Onderwerp: bezwaarschrift omgevingsvergunningsaanvraag
OMV_2023169633

Gents MilieuFront vzw wenst bezwaar in te dienen tegen de omgevingsvergunningsaanvraag van Drongen-Leegte, OMV_2023169633 waarvan het openbaar onderzoek loopt tot en met 8 maart 2024.

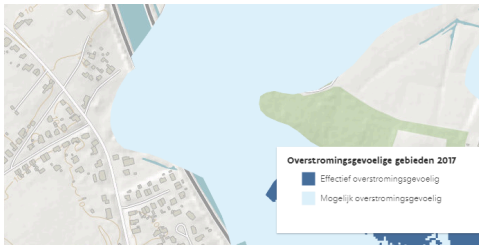
Volgens de vernieuwde watertoets en informatieplicht van kracht sinds 1 januari 2023 krijgt het perceel 44342B0005/00C000 de strengst mogelijke score D, namelijk middelgrote kans op overstromingen volgens de overstromingsgevoelige gebieden pluviaal 2023.
